<観測井戸の設置(案)について>

観測井戸 仕様一覧

②(Loc.1)

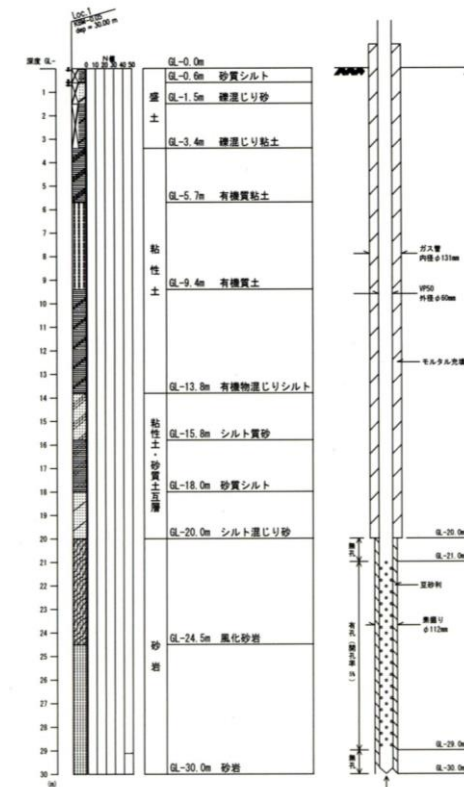
区域※	地点名	地元意見	現地調査での評価委員の意見	前回評価委員会での意見	諮問内容	ストレナー位置
地下水 I	①	場外汚染の確認	・場外への汚染を把握するために必要である ・③とのバランスを考慮してももう少し北側がよい。	・②(Loc.1)が基岩層にストレナーが入っているため、浅い盛土層の中の水をとる仕様にするべき ・道路を挟んで大きく違うとは考えられないので、水の流れに対して横断方向に考えた方がよい	①	地元提案地点に新たに設置 盛土層
	②(Loc.1)	基盤表面のモニタリングとしての活用も考えられる	・①の基盤岩(凝灰質砂岩)表層のモニタリングは、付近の既設井戸である②(Loc.1)で代用可能。	・②(Loc.1)と河川の水・Loc.4は同じと考えている ・②(Loc.1)が河川と同じ水とは考えにくい ・河川から逆流して②(Loc.1)に来ているとは考えにくい	②(Loc.1)	既存井戸をモニタリング地点に追加 凝灰質砂岩層
地下水 II	③(浅部)	暗渠排水の水源の確認	・地元の懸念を確認するために暗渠排水の近くに設置すべき。 ・盛土層と基盤岩表層は、層ごとに区別して採水できる仕組みが必要。	・現地調査での意見から新たな意見なし	③(浅部)	地元提案地点に新たに設置 盛土層
	③(深部)	地下水の通り道に当たる			③(深部)	地元提案地点に新たに設置 凝灰質砂岩層
地下水 III	④	東側排水路付近が昔の谷底と考えられる	・地下水の本流がある可能性が高い。	・現地調査での意見から新たな意見なし	⑤(H16-1b)	既存井戸をモニタリング地点に追加 凝灰質砂岩表層まで
	⑤(H16-1b)		・付近の既設井戸である⑤(H16-1b)使用可能であれば代用可。	・現地調査での意見から新たな意見なし		
地下水 IV	⑥		・地下水の本流がある可能性が高い。	・現地調査での意見から新たな意見なし	⑦(H16-15)	既存井戸をモニタリング地点に追加 凝灰質砂岩表層まで
	⑦(H16-15)	地元の要望により設置した⑦(H16-15)は深度が不足	・付近の既設井戸である⑦(H16-15)が使用可能であれば代用可。	・現地調査での意見から新たな意見なし

⑧

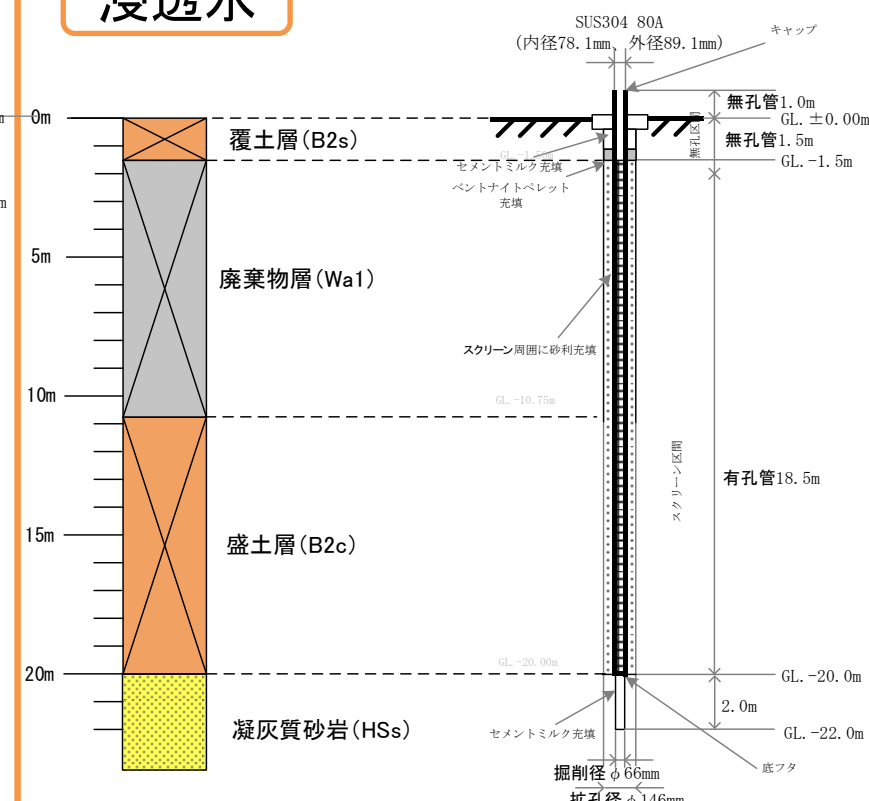
浸透水 I	⑧	場内汚染物質の移動状況の確認	・埋立廃棄物がコンクリートから主体の範囲に観測井戸を設置し、有害物質がどこまで到達しているか確認したほうがよい。	・H16-5と②(Loc.1)の間に1箇所必要	⑧	評価委員会提案地点に新たに設置 廃棄物層・盛土層
